# MEMOIRE EN REPONSE A L'AVIS DE LA MRAE

Condé en Normandie

Trina solar

Figure 2: tracé de raccordement et zonages environnementaux

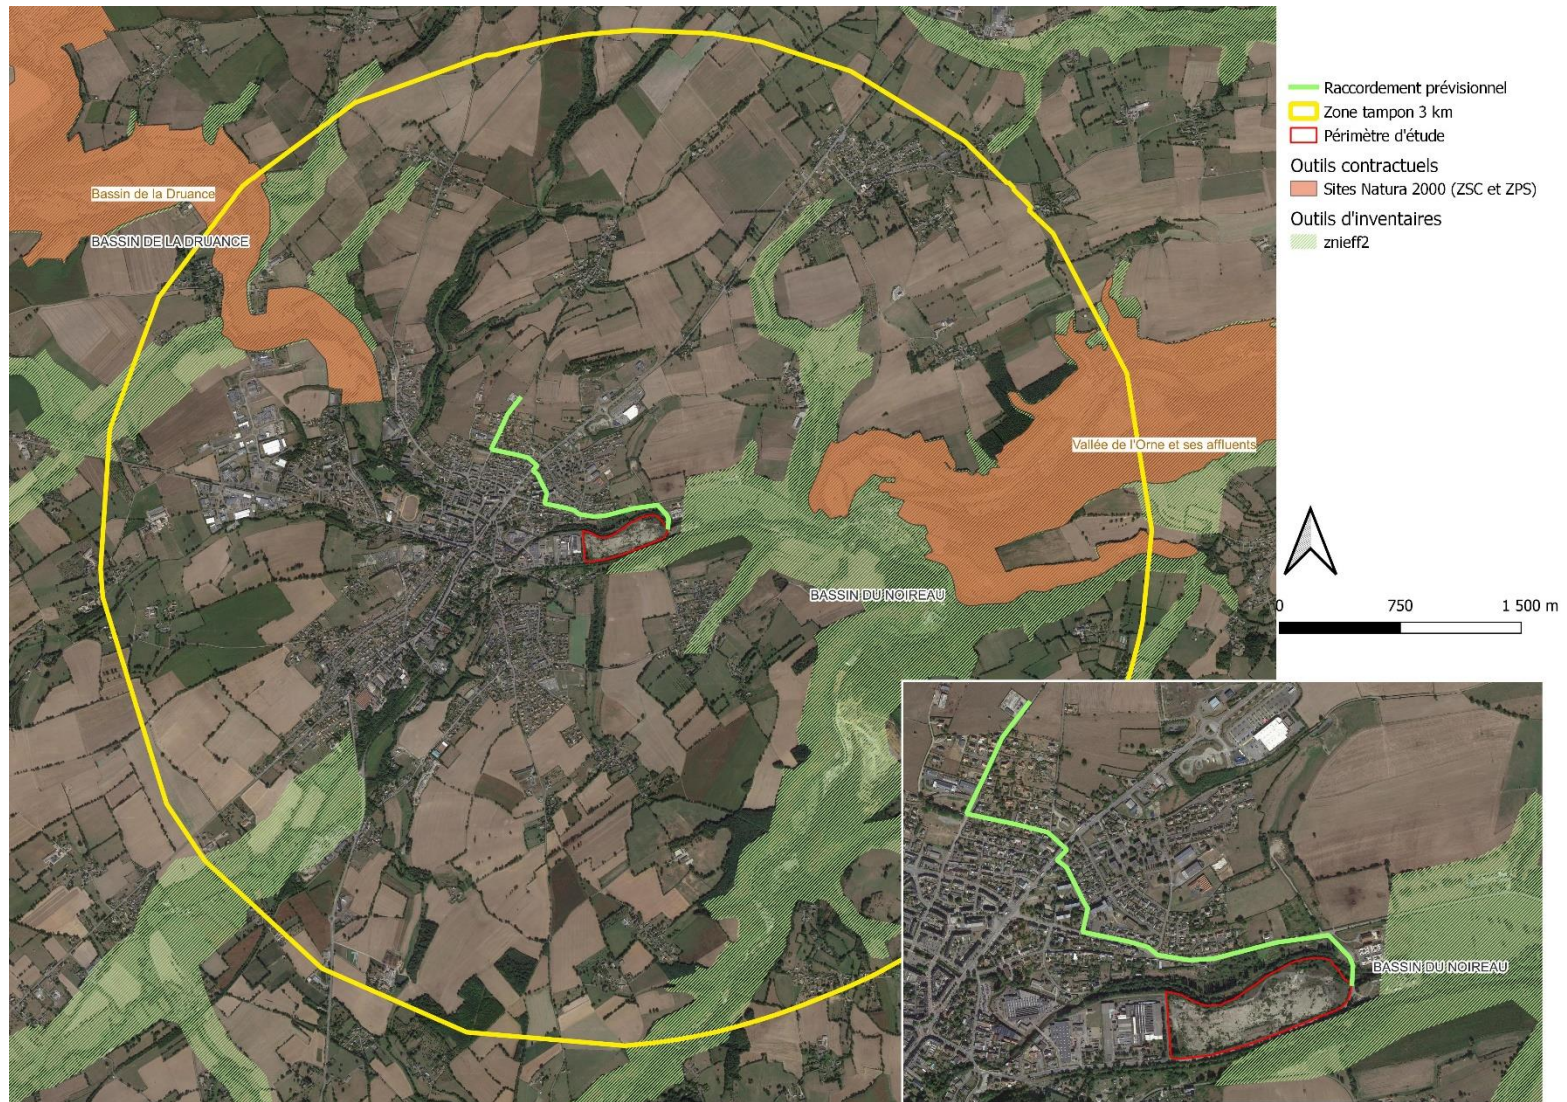
*L'autorité environnementale recommande d'actualiser l'étude d'impact en y intégrant les travaux de raccordement au poste-source, dès que le choix du raccordement sera effectué, ainsi que le mode d'ancrage des panneaux.*

Après étude du tracé prévisionnel par le bureau d'étude Dervenn, il apparait que :

- Le tracé de raccordement n'intersecte aucun site bénéficiant d'un zonage d'inventaire.
- Le tracé de raccordement n'intersecte aucun site bénéficiant d'un zonage réglementaire.
- Le tracé intersecte le cours d'eau du Noireau. L'impact est jugé nul car le franchissement du cours d'eau est déjà assuré par un point carrossable. Le passage du réseau sera réalisé en encorbellement au niveau du pont.

Figure 3: cartographie de la zone d'étude et localisation de l'aire d'accueil des gens du voyage

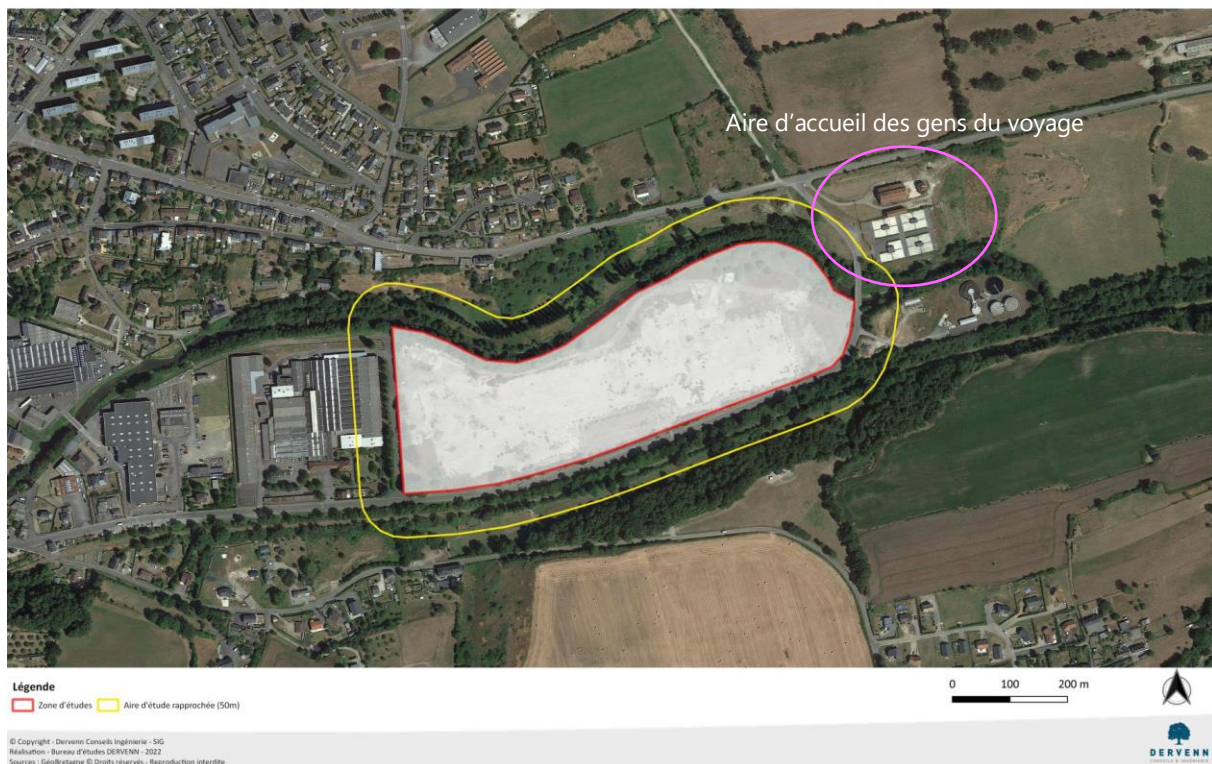
*L'autorité environnementale recommande d'intégrer à l'étude d'impact l'aire d'accueil des gens du voyage présente à 100 m à l'est du site d'implantation du projet et d'analyser les éventuelles incidences du projet sur cet emplacement, notamment en ce qui concerne les risques liés aux ondes électromagnétiques. Elle recommande de prévoir les mesures d'évitement, de réduction et / ou de compensation des impacts du projet sur cette aire d'accueil des gens du voyage.*

Une aire d'accueil des gens du voyage est présente à environ 100 mètres de la future centrale.

Figure 5: Variante V1 du plan d'implantation (Source : Trina Solar)

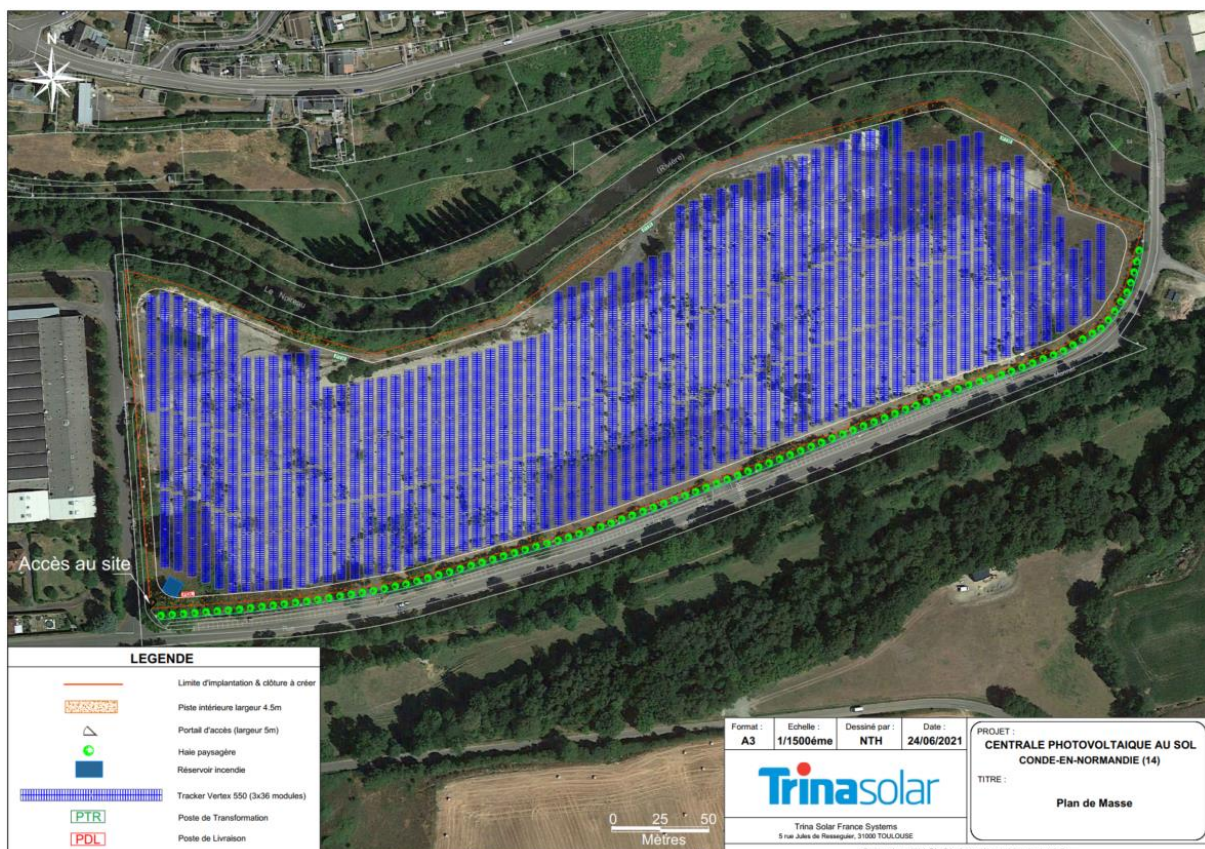
*L'autorité environnementale recommande de compléter l'étude d'impact en précisant le processus de concertation mis en œuvre et la manière dont il en a été tenu compte dans la définition du projet ; elle recommande également de préciser le processus itératif suivi pour construire le projet visant à préserver l'environnement et la santé humaine et de justifier que les choix réalisés ne présentent pas d'incidence négative notable sur l'environnement et la santé humaine.*

La première version du plan d'implantation est la suivante : La surface d'étude a été utilisée à son plein potentiel, en évitant d'ores et déjà les abords du Noireau étant inaccessibles et en mettant en place une haie paysagère le long de la rue Jean Monnet en tant que masque paysager. Cette implantation a été élaborée avant l'analyse des sensibilités écologiques du site et des investigations de terrain. La puissance de cette première variante est de près de **8 MWc** grâce à l'utilisation de trackers permettant une optimisation de la puissance installée.

Figure 11: cartographie du projet sur les zones humides et discrimination des zones humides conservées et des zones humides impactées

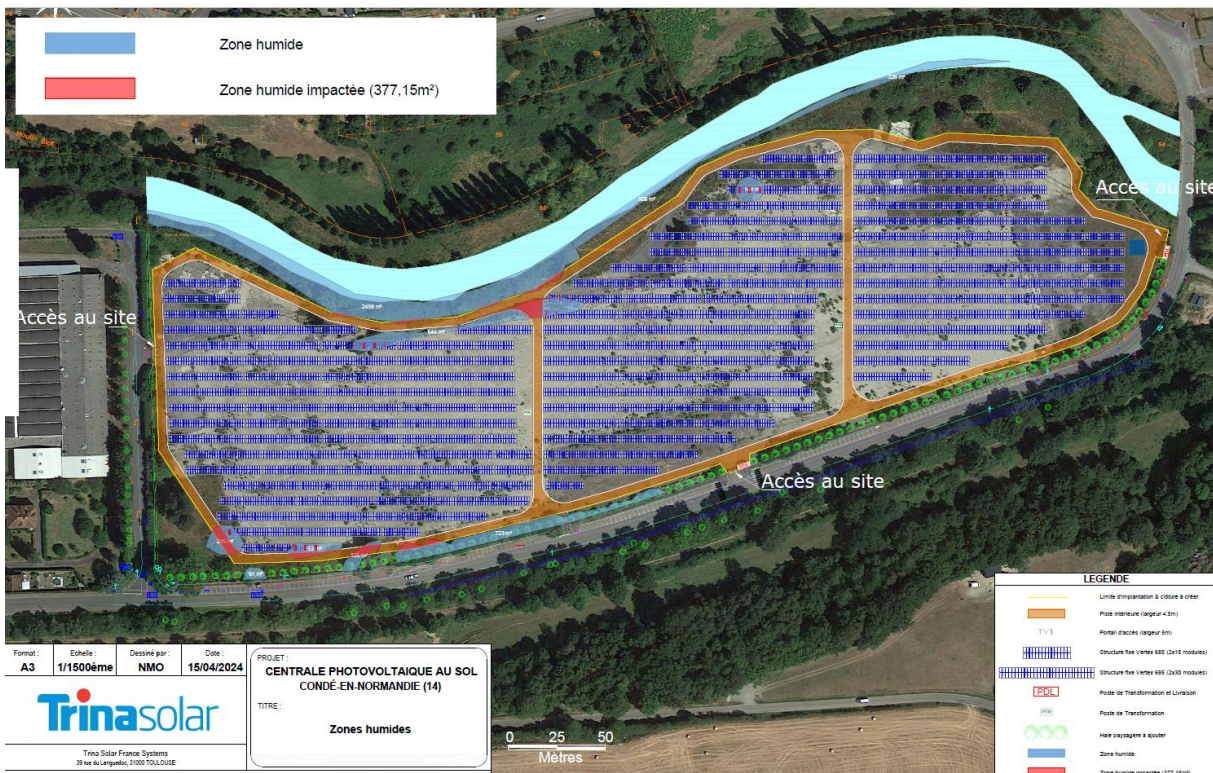
*L'autorité environnementale recommande de mieux justifier que toutes les solutions d'évitement des zones humides ont été examinées. Elle recommande, à défaut de toute solution d'évitement envisageable d'abord, puis de réduction ensuite, de garantir la mise en œuvre de mesures compensatoires permettant de reconstituer les fonctionnalités des zones humides détruites, voire d'obtenir un gain net de fonctionnalité, notamment en précisant le calendrier de leur réalisation qui devra être antérieure à la destruction des zones humides du site du projet. Elle recommande également de détailler le dispositif de suivi qui permettra de s'assurer de la pérennité des mesures compensatoires en proposant des valeurs de référence, des valeurs-cibles ainsi que des mesures correctives en cas de non atteinte des objectifs préalablement définis.*

La zone d'étude comprend une superficie totale de 5 255 m<sup>2</sup> de zones humides. Le travail sur l'implantation géographique du projet et notamment l'évitement de la rive du Noireau, permet d'exclure de l'emprise de la centrale 3 962 m<sup>2</sup> de zones humides.

Un total de 1 293 m<sup>2</sup> de zones humides sera conservé dans la centrale. Néanmoins, il est considéré que seuls l'impacts des longrines et des pistes sont susceptibles d'être concernés par la rubrique 3.3.1.0 de l'article R.214-1 du code de l'environnement. En effet, la végétation de zone humide dont les parties végétatives seront fauchées pour permettre l'installation des panneaux repoussera après les travaux. Cette végétation sera gérée par fauche. L'aménagement des pistes et des longrines entrainera l'impossibilité à la végétation localisée sur l'emprise de ces aménagements de reprendre.

**Après projection du projet sur les emprises des zones humides floristiques, l'impact du projet (pistes et longrines) sur les zones humides est de 377 m<sup>2</sup>. En conséquence, il n'est pas nécessaire de réaliser de la compensation des zones humides au titre de la loi sur l'eau.**

Figure 12: extrait cartographique de Cartofriches à l'échelle de l'intercom de la Vire au Noireau

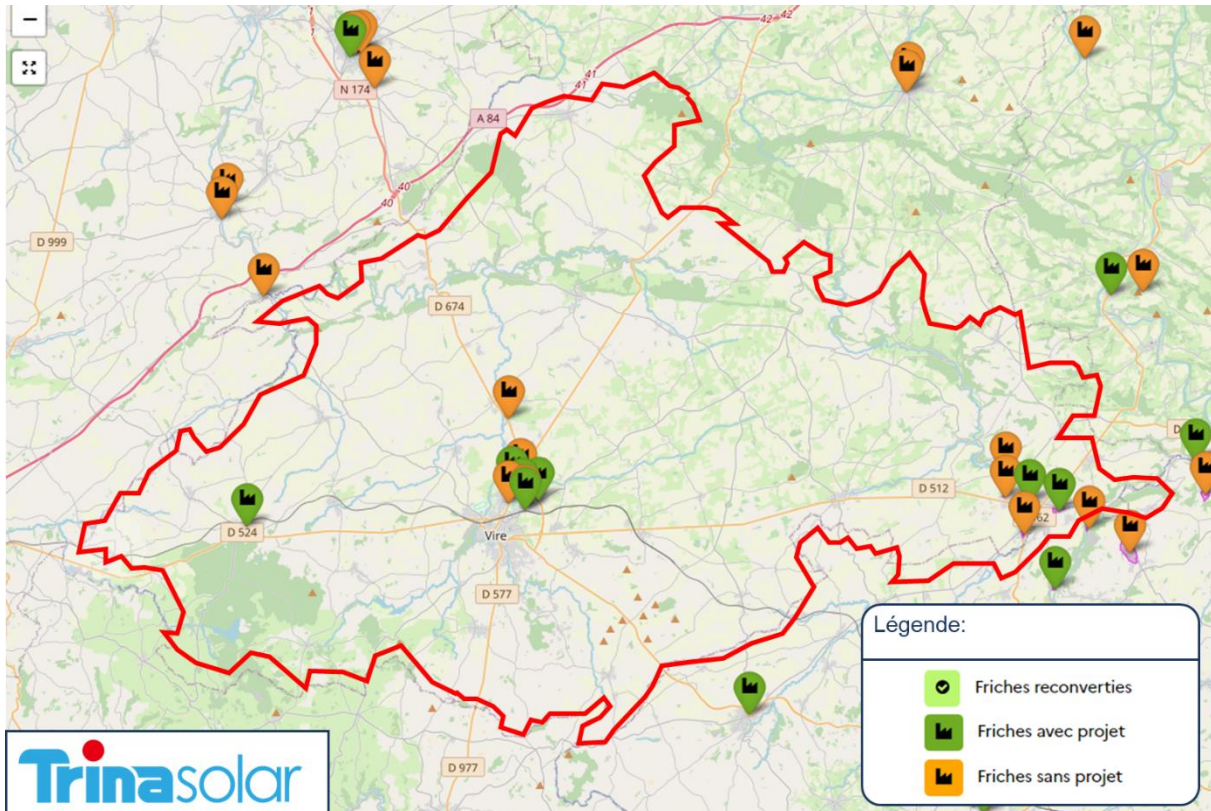
*L'autorité environnementale recommande par ailleurs de compléter l'étude d'impact par une présentation des principaux sites alternatifs offrant des solutions de moindre impact examinées par le maître*

*d'ouvrage et les raisons pour lesquelles, eu égard à ses effets sur l'environnement ou la santé humaine, l'emplacement présenté a été retenu.*

Au niveau du territoire intercommunal, sont référencés au total 15 friches qui sont réparties (dont 2 de plus de 5 hectares) comme suit sur les différentes communes :

Figure 177 : plan de localisation terrain de compensation n°2

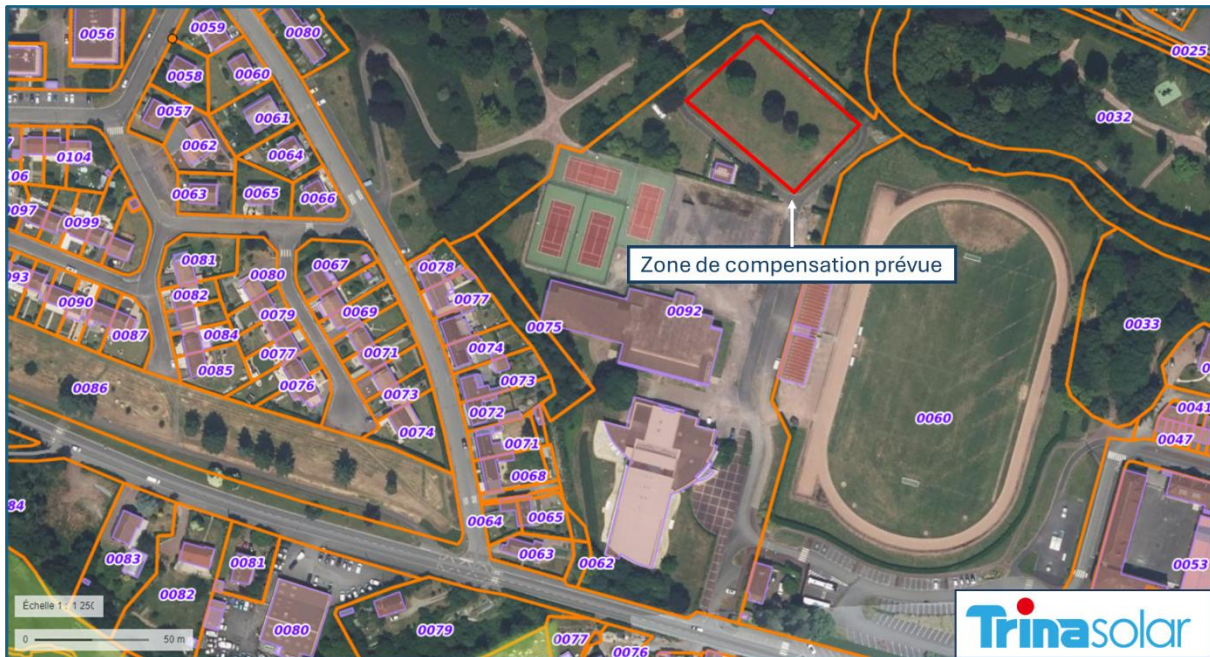
*L'autorité environnementale recommande d'évaluer les surfaces et les volumes concernés par les remblais et les installations photovoltaïques (principalement les socles des installations) situés sous la cote de référence du plan de prévention des risques d'inondation (PPRI) du bassin de la Vère et du Noireau et de déposer une procédure au titre de la loi sur l'eau (rubrique 3.2.2.0) si nécessaire.*

Ce second terrain d'étude se trouve au niveau du camping municipal de Condé-en-Normandie, au niveau de la parcelle CD n°92. Le camping se trouvant dans le lit majeur de la Druance et donc en zone inondable, il permettrait d'accueillir le volume de compensation sur la zone susvisée. Il s'agit ici d'un espace ayant fait l'objet de remblais dans les années 1960 et donc permettant de lever le doute sur la présence de zones humides potentielles. Ainsi, un décaissement pourra être prévu sur cette zone afin de réaliser cette compensation sous réserve d'étude des potentiels polluants présents dans les déblais et également de levée de doute pédologique et floristique concernant la présence de zones humides.
